新処理施設整備基本計画（案）の修正事項

図 6.3.1 施設配置計画（イメージ図）の修正

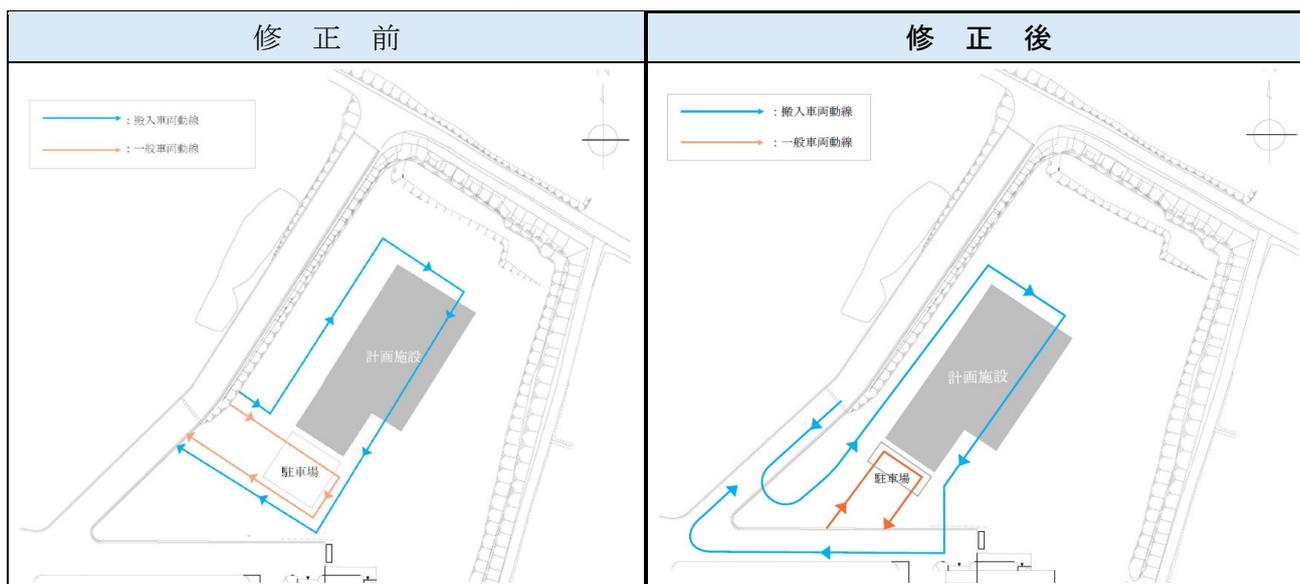
▶ 施設配置（基本計画（案）156頁）について、グラウンド中央に施設が配置されている。田畑から更に離すよう基本計画修正を強く望む。

事務局 の考え	施設配置については、計画施設の日影による田畑への影響に係る懸念事項として、本事業を計画当初に地元住民へ説明した際から挙げられている要望であり、周辺環境への影響は優先的に配慮すべき事項であると思慮する。このことから、図 6.3.1 施設配置計画（イメージ図）における施設配置について、田畑からの距離を十分に取ることにより、地元住民の計画施設に対する安心感の向上に努めたいと考える。
------------	---

計画施設を南西に移動し、それに伴い施設南側の駐車場の一部を施設東側へ効率的に配置することとし、車両出入口付近の安全性を考慮し、搬入・一般車両の出入口を別とした。
